Enquête publique : observations à l'attention du commissaire enquêteur

Concerne : Corps de ferme
BOS04 –BOS08

67270 BOSSENDORF

parcelles 55-56

Ci-joint une feuille pour illustrer ce texte

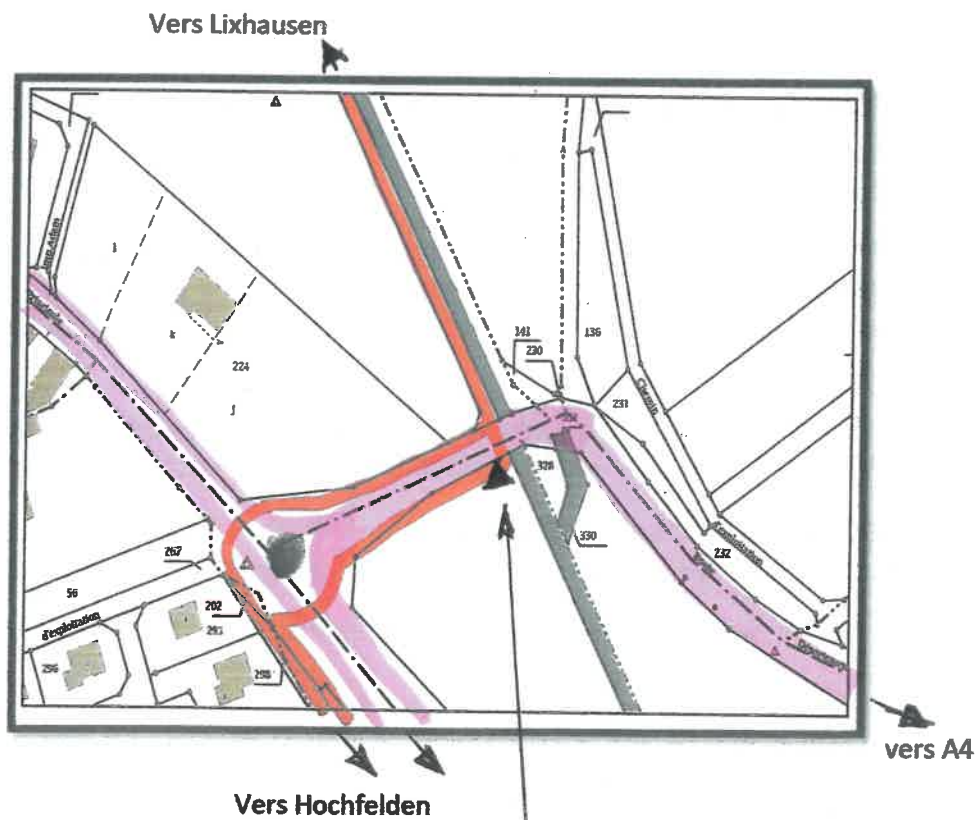
1) La piste cyclable inter village LIXHAUSEN-HOCHFELDEN est prévue sur voie séparée de la RD7. Pour la sécurité des usagers on ne peut qu'approuver, mais arrivé dans la zone BOS04 on peut se poser la question pourquoi la piste cyclable s'arrête à moins de 3 mètres d'une maison d'habitation et oblige le cycliste à traverser la route à grande circulation à la sortie d'un virage sans visibilité.

Page 27/227 Plui annexe du 28/2/2019 il est indiqué qu'un aménagement du carrefour RD7 et rue de Hochfelden est à envisager. A cette occasion le carrefour pourrait sécuriser la piste qui pour joindre Lixhausen passerait sur le chemin agricole côté nord le long du ruisseau. (Voir illustrations) .Ce chemin n'est utilisé que très rarement par deux riverains. La traversée de Bossendorf restera toujours une circulation partagée et très dangereuse pour les cyclistes.

Cette solution a l'avantage de sécuriser la circulation des cyclistes avec un panneau (cédez le passage) et une très bonne visibilité malgré le virage. Ce contournement est dans un cadre verdoyant et totalement sécurisé.

Emplacement BOS04-BOS08 VISION SORTIE VIRAGE

Contournement nord

Panneau cédez passage pour cycliste vers Lixhausen

Priorité aux voitures
